标题: 更换刹车活塞 O 圈		
AG-SB-2022-10-C-CN	生效日期: 2022 年 12 月 13 日	符合性分类: A——强制 B——推荐 C——可选
适用性		
旋翼机类型与型号: 所有 Autogyro 旋翼机机型	受影响序列号: 所有 Autogyro 旋翼机	
以目前或后续版本的维护保养手册为准。		根据 AutoGyro 网站
此表格是 Auto Gyro 公司针对在使用产品中发现的需要采取遏制或整改行动的问题的回应, 或作为飞机改造公司的服务信息。如需帮助, 请联系 airworthiness@auto-gyro.com 。 此中文翻译仅为参考, 实际操作请以英文原版为准

本服务通告的原因及概述（问题的原因（如已知））

AutoGyro 目前使用了一种新的 O 圈来改善刹车的功能。

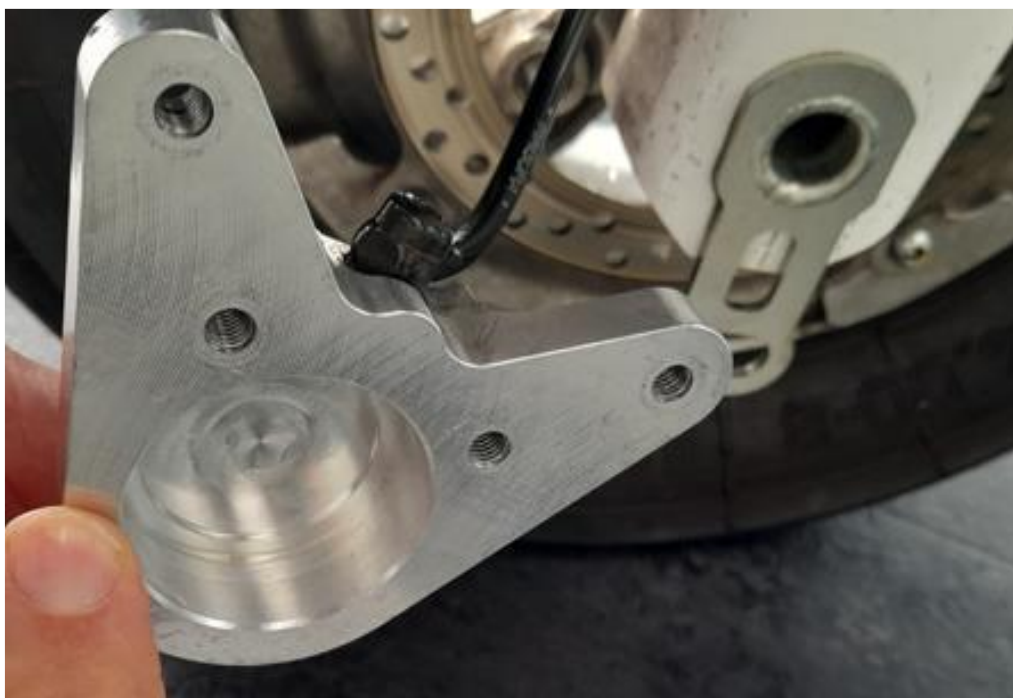
从刹车组件上拆下刹车卡钳：

通过挤压刹车把手或使用压缩空气通入排气螺钉孔将刹车活塞从刹车卡钳上拿下。

注意：小心避免刹车液污染刹车片和机身，特别是油漆部件。

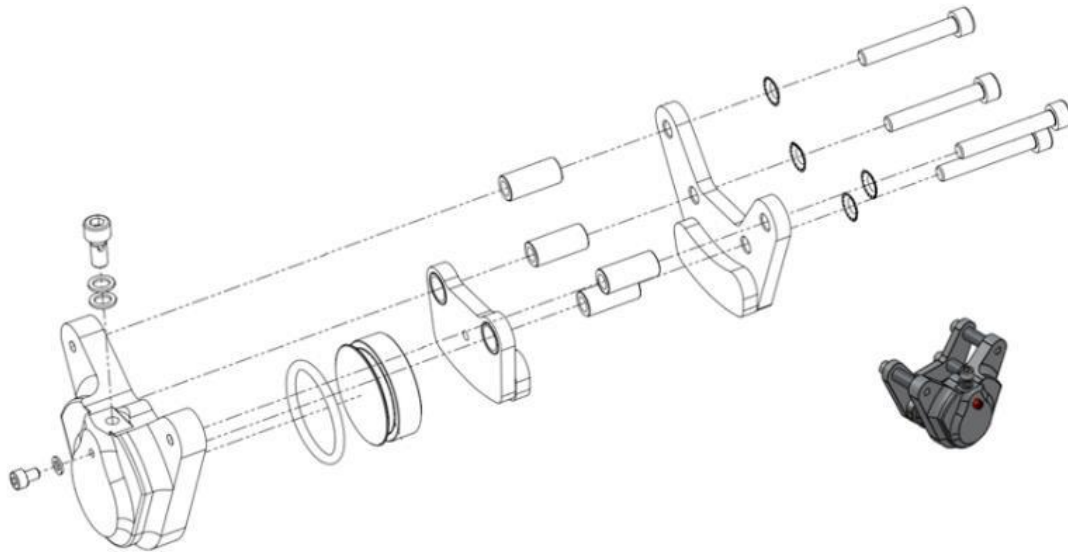
拆下旧的 O 圈并清洁刹车活塞。将刹车气缸膏涂抹在活塞槽处，然后放入新 o 圈，并在刹车活塞和 o 圈表面再涂抹一些刹车气缸膏。

按照 AMM 的指引重新组装回部件。只需用手拧紧排气螺钉，无需过大的力矩。
